**Giudizio n° 3761 Del 25/10/2022**

**Oggetto:** Verifica di ottemperanza al Giudizio n. 3668 del 26/05/2022

Verifica di Ottemperanza – V.O. art. 28 D.Lgs. 152/2006 e ss.mm.ii.

AGROS sas di Vallese Valentina & C. - IMPIANTO DI RECUPERO RIFIUTI NON PERICOLOSI

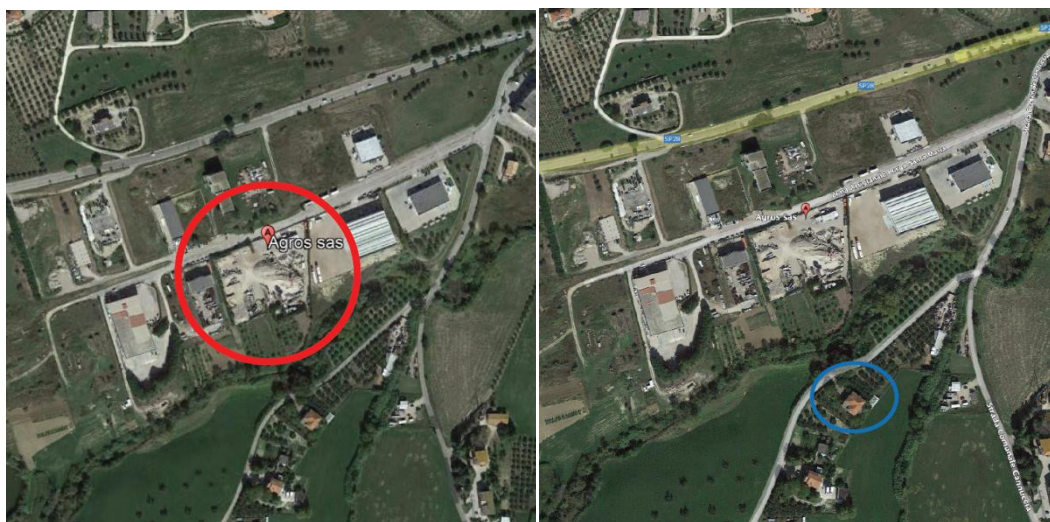
*Dalla documentazione non si evince se il piano di monitoraggio e controllo trasmesso, datato 2014 e riferito agli aspetti geologici e idrogeologici, sia stato attuato da parte della ditta, in quanto non ne sono riportati gli esiti*

Il tecnico conclude che “Le indagini e i successivi monitoraggi piezometrici eseguiti, per il tempo avuto a disposizione, hanno evidenziato la presenza di una falda di tipo freatico, con morfologia circa parallela al piano di campagna originario ed andamento della direzione di flusso NW-SE, ovvero verso il sottostante corso idrografico del fosso Sabbione (tributario di destra del torrente Calvano)” ed allega la seguente planimetria.

Ad ogni modo viene affermato che la ditta si rende disponibile ora a concordare con ARTA il monitoraggio della falda prevedendo:

- **controlli mensili** della **piezometrica** della falda di ciascun piezometro;
- **controlli annuali** della **qualità** dell’acqua di falda di ciascun piezometro e del pozzo esistente con la determinazione, in ordine al **D.lgs. 152.06 Parte IV, Tabella 2**, di: Alluminio, Antimonio, Arsenico, Cadmio, Cromo totale, Cromo (IV), Ferro, Mercurio, Nichel, Piombo, Rame, Manganese, Zinco, Fluoruri, Nitriti, Solfati, Idrocarburi totali.

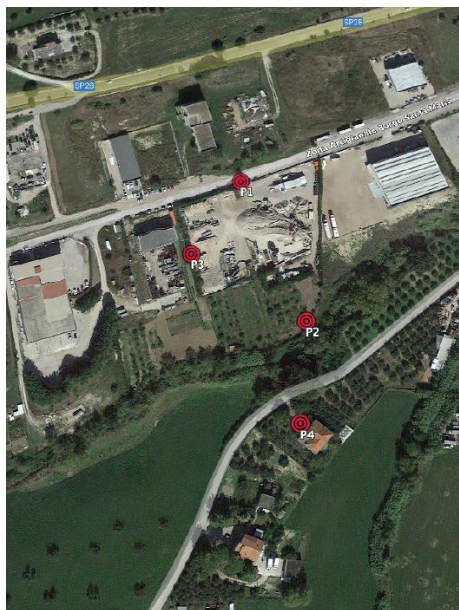
*Con riferimento ai rilievi fonometrici post operam, datati 2015, questi si riferiscono ai limiti provvisori (articolo 6, comma 1, del DPCM 1/3/91), riferiti a “Tutto il territorio nazionale”, valori successivamente abbassati dal Piano di Classificazione Acustica del Comune di Pineto, approvato nel 2016, che inquadra l’area in Classe III - aree di tipo misto*

Il tecnico procede in via preliminare ad inquadrare l’area di studio (in rosso) ed individuare il recettore abitativo più prossimo all’impianto (in blu).

Il tecnico dichiara che nella relazione acustica aggiornata allegata relativa allo stato di fatto viene verificato il rispetto dei limiti acustici vigenti e che, in riferimento alla ditta Conglomerati Bituminoso Vomano S.r.l., questo trattavasi di refuso ma voleva intendersi la ditta AGROS sas.
